原子力災害時オンサイト医療に係る 取り組み状況について

北海道電力株式会社
東北電力株式会社
東京電力ホールディングス株式会社
中部電力株式会社
北陸電力株式会社
関西電力株式会社
中国電力株式会社
四国電力株式会社
九州電力株式会社
日本原子力発電株式会社
電源開発株式会社
日本原燃株式会社

2022年3月28日

主要課題に係るロードマップ（詳細説明）

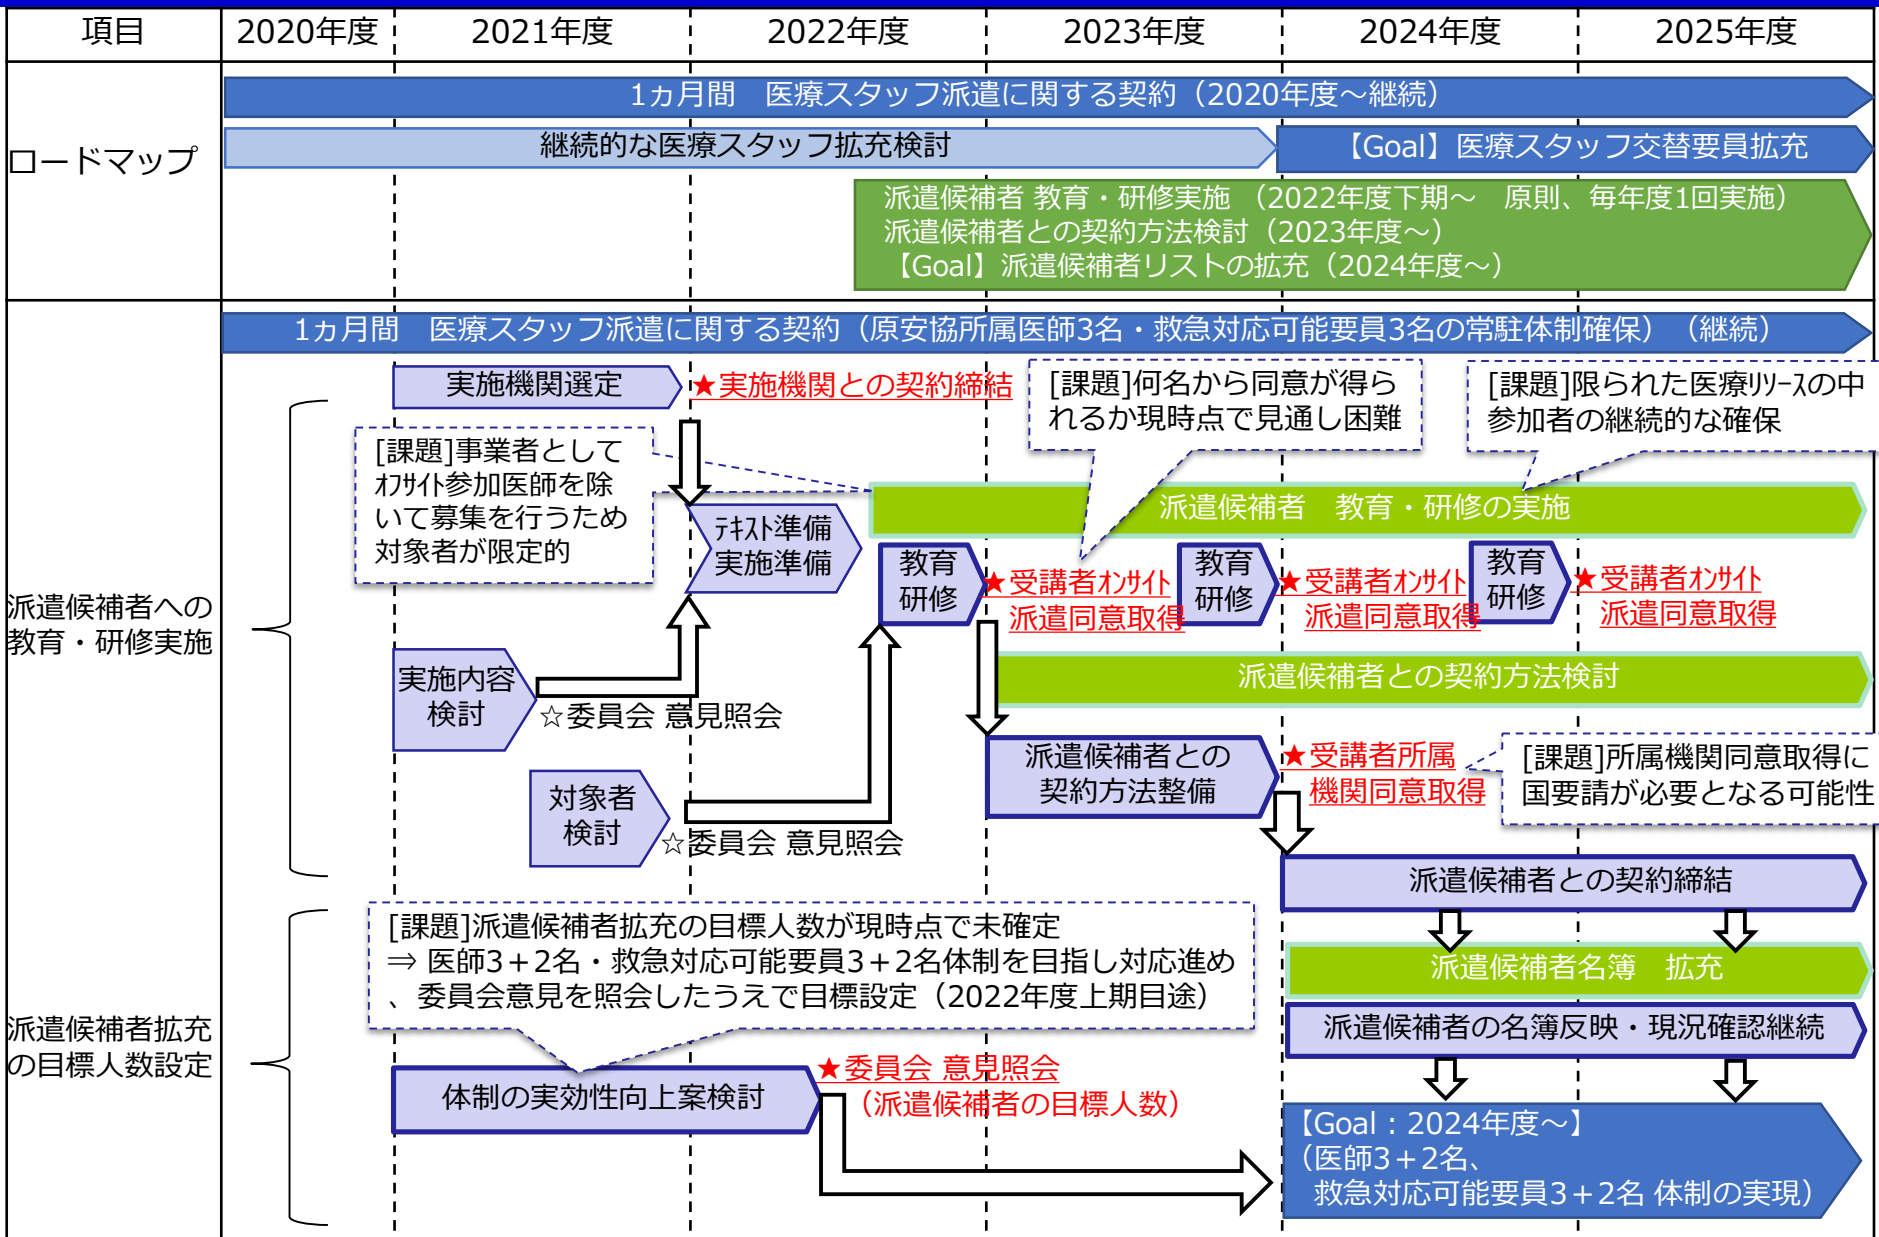
②医師の常駐体制について、災害発生時にその規模に応じ、必要な期間、安定して対応できる人員体制を福島第一原子力発電所の事故も踏まえて想定し、早期に体制が整えられるようにすべき。

⇒長期間、安定した医療スタッフの常駐体制を確保するため、週40時間以内の労働時間管理の観点で検討した必要な人員体制として、原子力安全研究協会（原安協）に所属する医師3名・救急対応可能要員3名加え、医師2名・救急対応可能要員2名の拡充を目標とする。

- ✓ 週40時間以内の労働時間管理の観点で検討した必要な人員体制として、原安協に所属する医師・救急対応可能要員に加え、医師2名・看護師等の救急対応可能要員2名の拡充を目標とする。
（2022年度上期 オンサイト医療体制構築委員会にて方針決定）
- ✓ 2022年度より実施する更なる派遣候補者の拡充に向けた教育研修を通じ、拡充すべき人員体制の目標は、上記で目標とした医師等の人数確保を目的に、2024年度での派遣候補者拡充を目指す。

(詳細：②事故後1か月以降の医療スタッフ派遣体制確保（ネットワーク）)

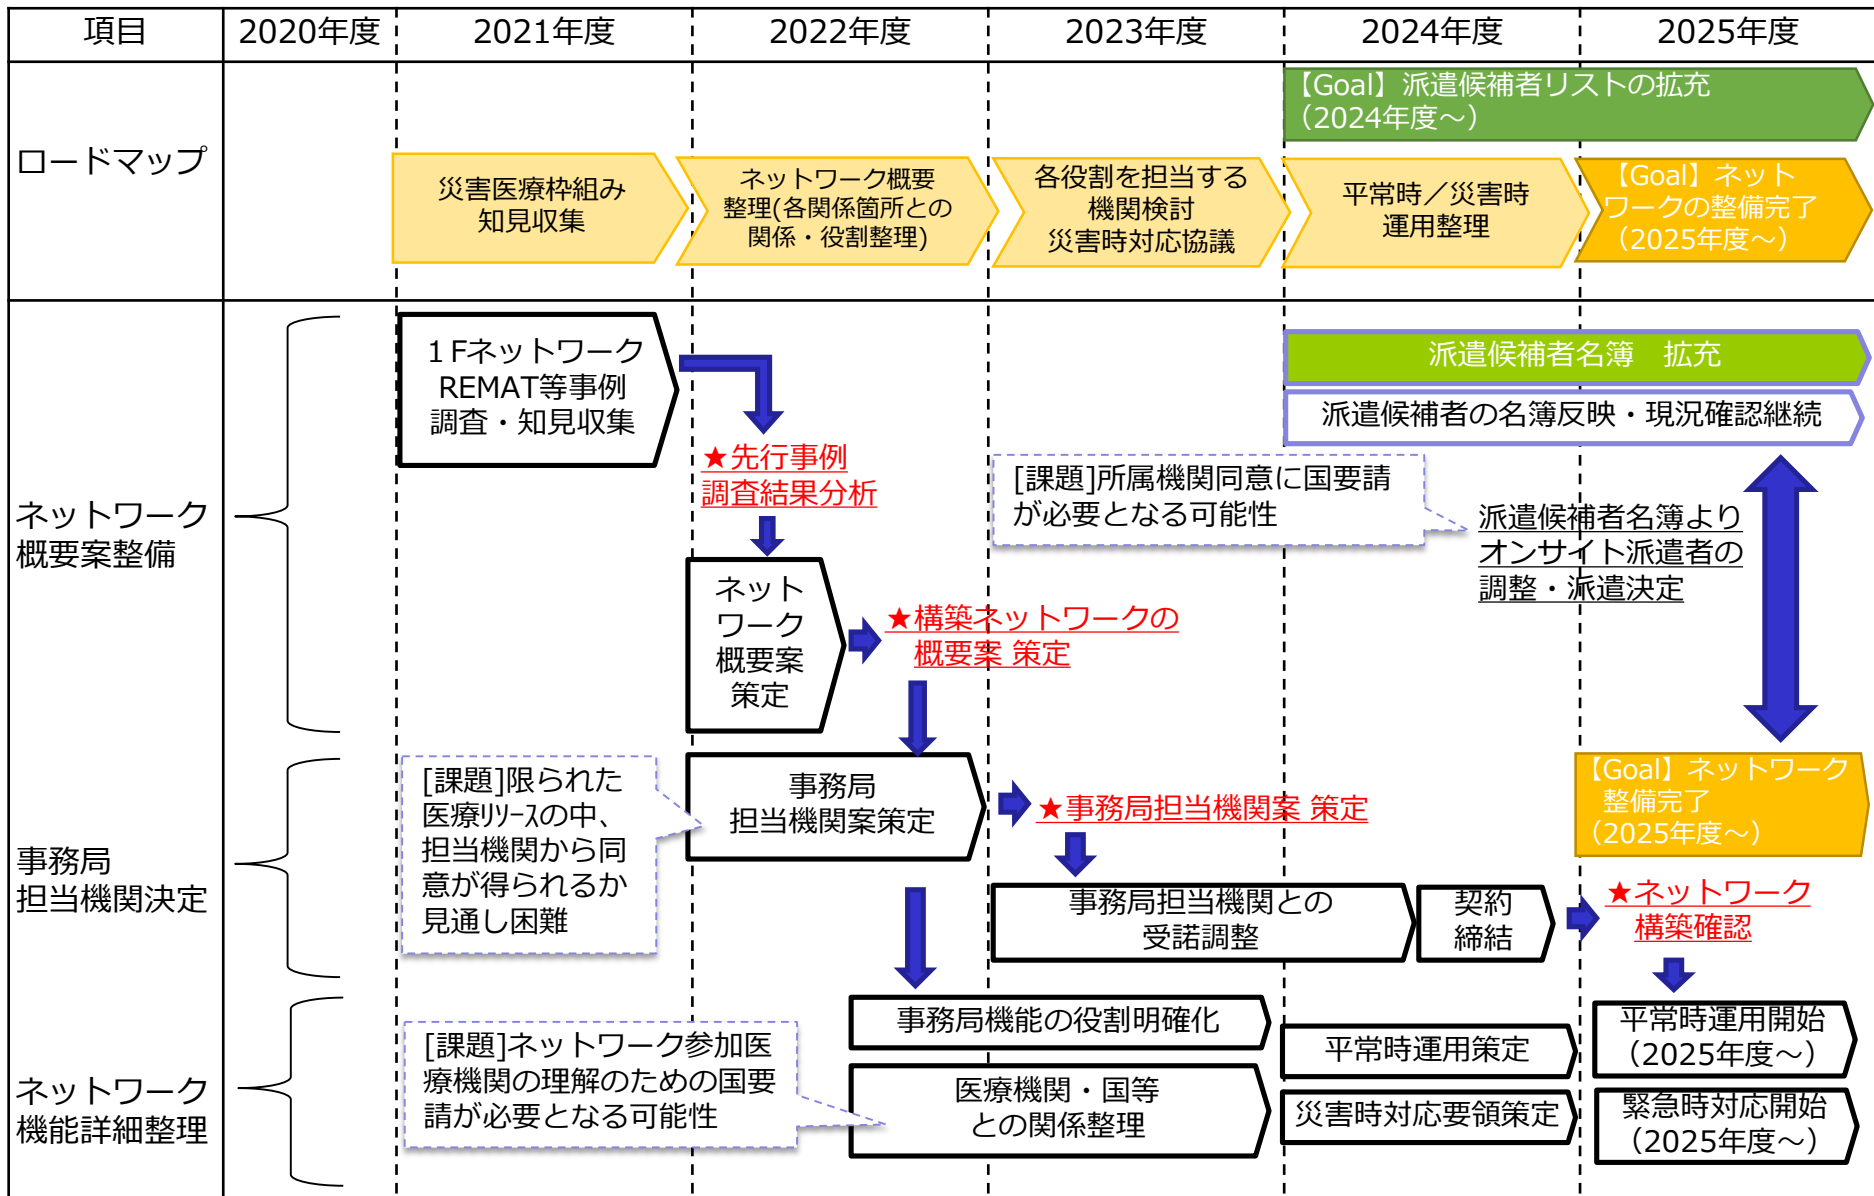
②ロードマップを次回示すとともに、作成にあたっての課題を示すこと。

- ✓ 事故後1ヵ月は原安協が医師等の派遣調整を行うが、事故後1ヵ月以降の長期的・安定的な体制構築に向けて、各関係機関とのネットワーク構築が必要。
- ✓ ネットワーク構築に向けて、2021年度に国内の災害医療ネットワーク知見を収集し、2022年度に構築すべきネットワーク概要案を策定、事務局担当機関の候補案を策定した後、2023年度からは事務局担当機関との受諾調整を進め、2024年度からは平常時／事故時の運用整理を実施。
- ✓ 2025年度のオンサイト医療体制構築委員会にてネットワーク構築状況の確認を受けて、ネットワーク機能整備（事故時に遅滞なくネットワーク立ち上げが出来るところまでのネットワーク機能の整理）完了を目指す。
